国立研究開発法人日本原子力研究開発機構

## 【原子力科学研究所放射性廃棄物処理場等】

### 原子炉設置変更許可申請の概要

#### 補足説明資料

図 1 原子炉設置変更許可申請書 第 8-2(2)-2 図に加筆

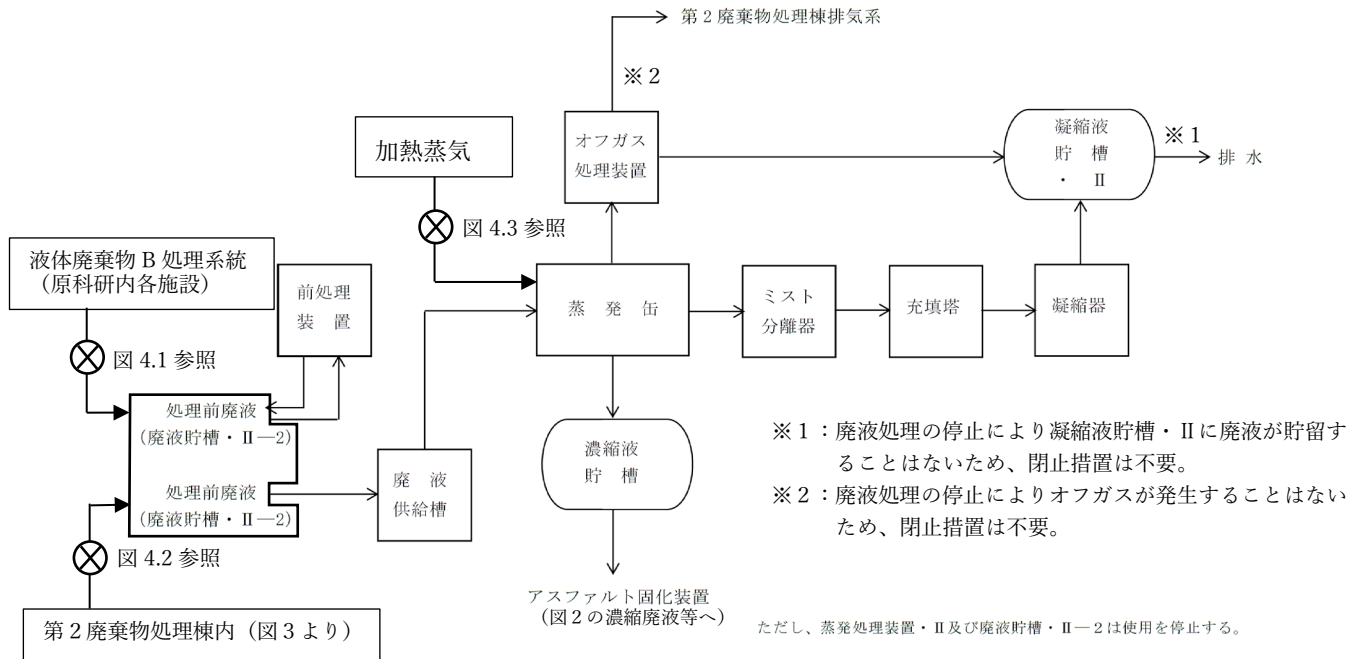
また、放射性廃棄物の処理が確実にできないように蒸発処理装置・Ⅱの熱源である加熱蒸気及びアスファルト固化装置の熱源であるLPGについては、それぞれ閉止する。併せて、アスファルト固化装置の間接加熱に使用していた熱媒油（鉱油）、及び固型化材料であるアスファルトは、系統内から抜き出し、火災のリスクを可能な限り下げる（閉止箇所等は図1～図3参照）。

各系統の閉止は、タンクローリーステーション（内部に廃液運搬車からの接続口が設置）扉の施錠、弁を開閉するための弁棒（ステム）の施錠や閉止フランジの取り付けにより実施予定である（実施イメージは図4.1～図4.4参照）。

図3 原子炉設置変更許可申請書 第8-2(3)-11図に加筆

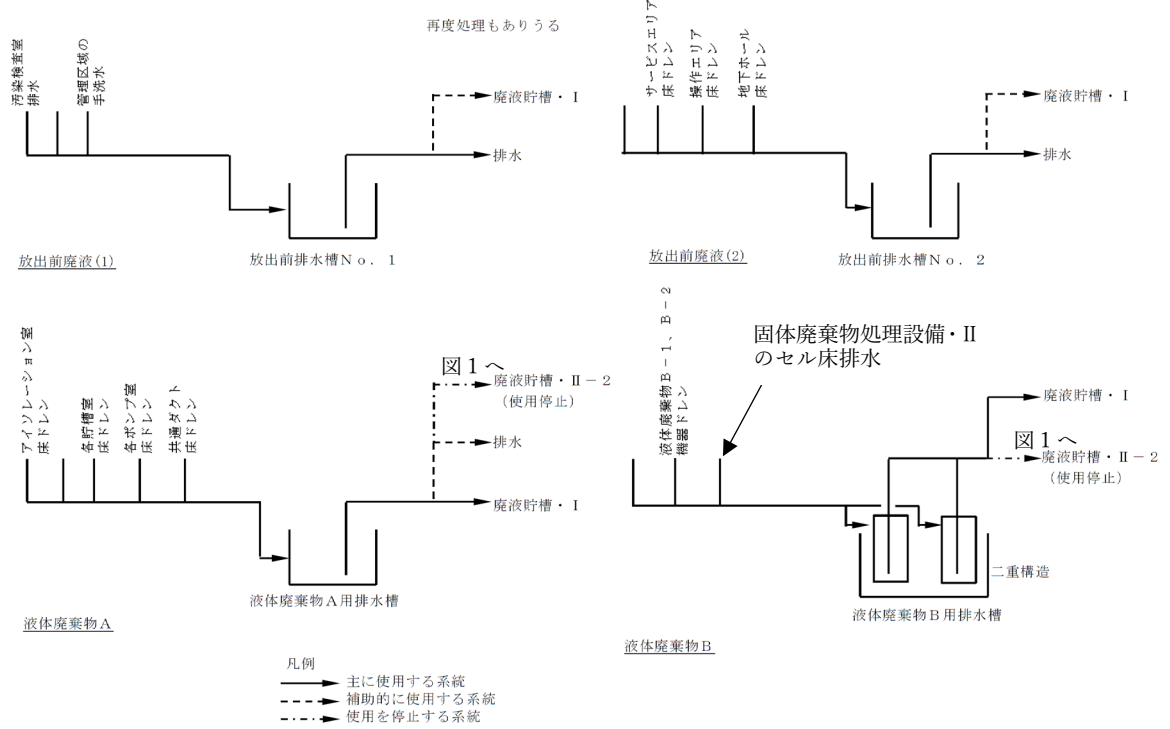
第2廃棄物処理棟の処理設備の内、今後も継続使用する固体廃棄物処理設備・Ⅱは、放射性固体廃棄物を圧縮・封入処理し、遮蔽容器に入れた後、保管廃棄施設に搬出する設備である。処理の過程において放射性液体廃棄物を発生させることはなく、アスファルト固化装置等と接続する系統はない。また、固体廃棄物処理設備・Ⅱのセル床排水（発生は極稀であるが、セルの除染作業等で発生する可能性がある。）は、今後も継続使用する液体廃棄物B用排水槽へ集水した後、第3廃棄物処理棟の廃液貯槽・Ⅰへ移送し、処理を行う（図3参照）。このため、廃液貯槽・Ⅱ-2等を使用停止しても、固体廃棄物処理への影響はない。
